Service News

Alfa Brera/Spider

POMPA SERVOSTERZO

Rumorosità- Soluzione Assistenziale

Fig. 1

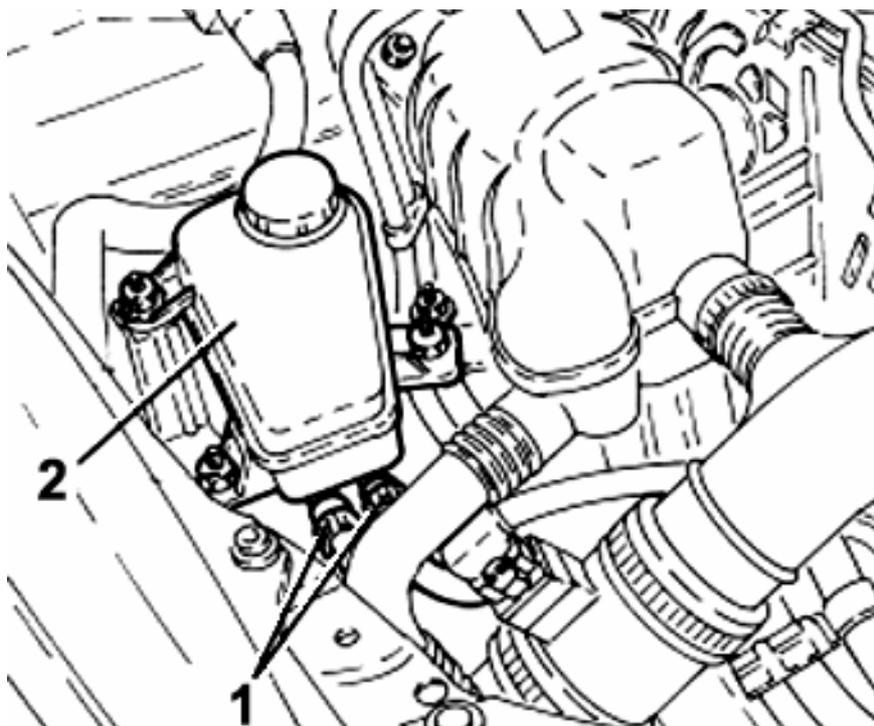
- Posizionare la vettura su ponte sollevatore.
- Mediante una idonea siringa svuotare il serbatoio olio idroguida.
- Allentare le fascette e staccare le tubazioni (1 - Fig. 1) dal serbatoio (2).

Fig. 2

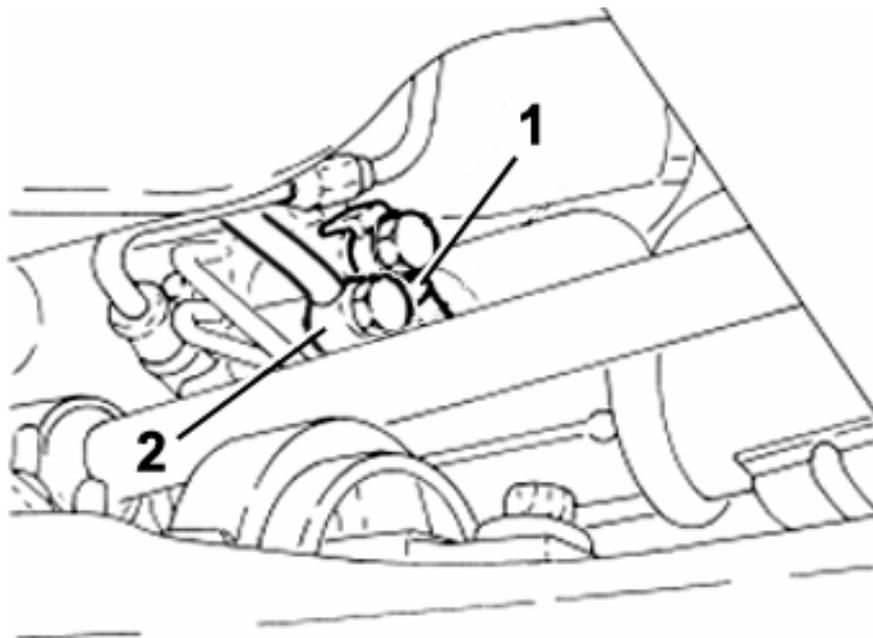
- Sollevare la vettura, rimuovere la protezione/riparo sottomotore, facendo riferimento alla Op. 7055B54;
- Scollegare le tubazioni di alta pressione (1 - Fig. 2) e bassa pressione (2) dalla scatola servosterzo;

- Avvitare il bocchettone di fissaggio della tubazione di alta pressione (1 - Fig. 2) alla scatola servosterzo e serrare alla coppia di 3.6 ÷ 4.4 daNm;

- Avvitare il bocchettone di fissaggio della tubazione di bassa pressione (2 - Fig. 2) alla scatola servosterzo;
- Provvedere a ricollegare al serbatoio le tubazioni precedentemente staccate e serrare le fascette di fissaggio;
